监理工程师通知单

工程名称：定边县公布井光伏园区 P3 区 110KV 升压站建设工程

编号：GBJGF-B1-018

现场施工质量事宜

窗框内金属槽遭切割

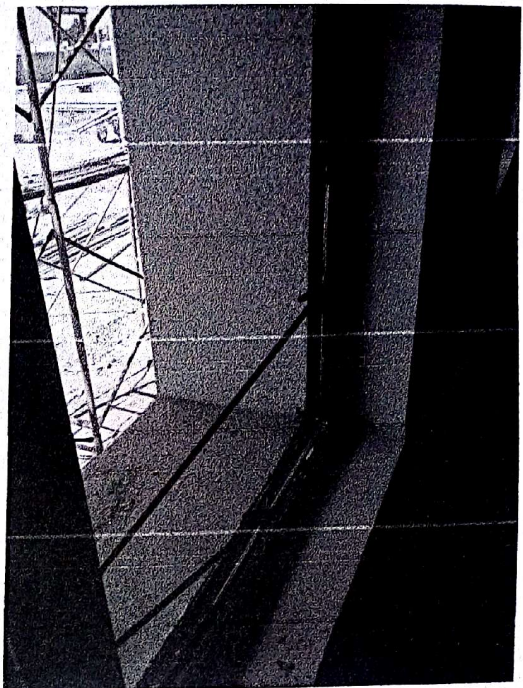
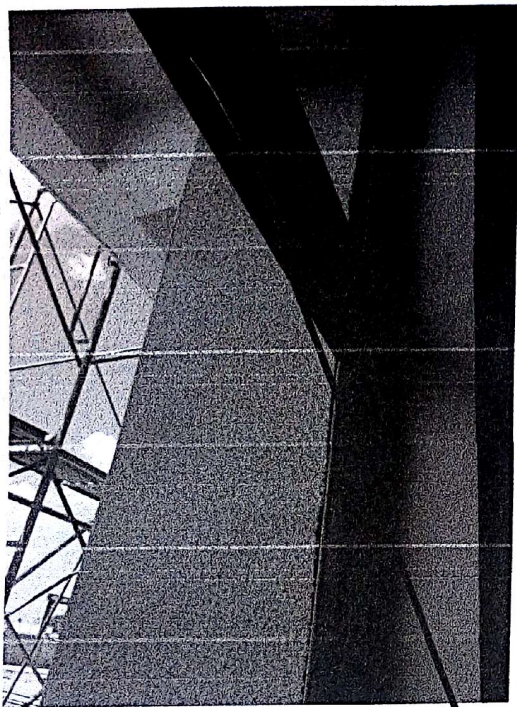
- 1、固定玻璃安装部位窗框槽遭无规则切割。
- 2、推拉窗连接件部位窗框槽遭无规则切割。

以上问题，存在严重的质量问题，现要求你单位引起重视，出据具体整改方案，并对此通知单进行回复，以回复单形式报我单位整改验收。验收合格后方可进入下道工序施工。未整改完成不得进入下道工序施工，否则一切后果由你单位承担。
